Dotyczy: postępowania prowadzonego w trybie przetargu nieograniczonego zgodnie z art. 132 ustawy z dnia 11.09.2019 r. Prawo zamówień publicznych (Dz. U. z 2019 r. poz. 2019 z późn. zm.), którego przedmiotem zamówienia są **Sukcesywne dostawy sprzętu jedнокrotnego użytku**, nr sprawy: TZ.280.62.2021.

ZAWIADOMIENIE O UDZIELENIU WYJAŚNIENI TREŚCI SWZ I ZMIANIE TREŚCI SWZ

Pytanie 18
Dotyczy Zadania nr 7:

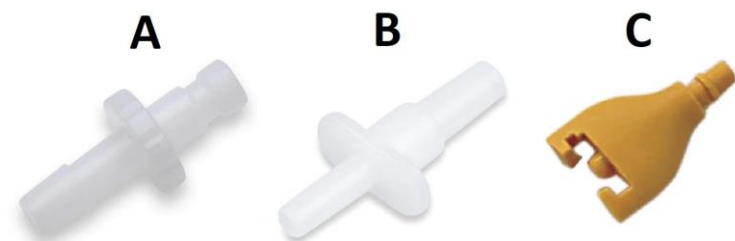
Wśród wyspecyfikowanych rozmiarów mankietów do pomiaru ciśnienia znajduje się mankiety o rozmiarze: 3-8 cm. Czy zamawiający dopuści w to miejsce mankiety o rozmiarach; 3-6 cm i 4-8 cm pokrywające w pełni wymagany zakres 3-8 cm?

Zamawiający dopuszcza wskazane przez Wykonawcę rozmiary. Jednocześnie dokonuje modyfikacji Załącznika nr 8 do SWZ - Formularza cenowo-technicznego zadania nr 7.
